建二第13号 東特別支援学校大規模改造工事の
積算内容について（お知らせ）

令和2年5月19日公告の「建二第13号 東特別支援学校大規模改造工事」の積算について、
下記のとおりお知らせいたします。

【給食室棟 矩計図（改修後） A-86】

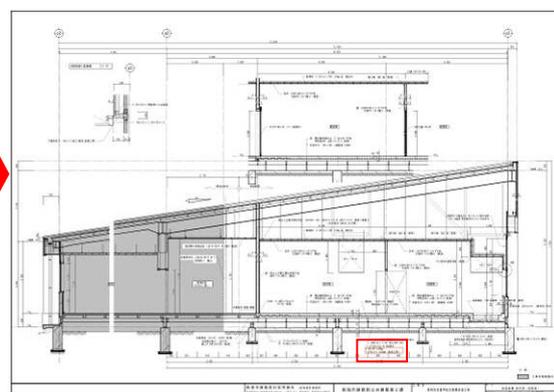
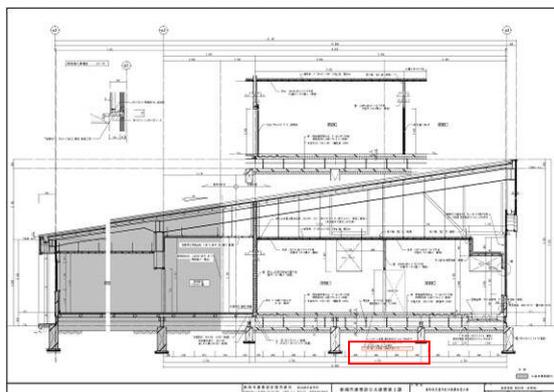
改修後の矩計図に記載していた「RC-40 t=100mm（70mm すきとり）」の記載を修正しました。

• RC-40 t=80mm

• すきとり t=50mm（別途工事）
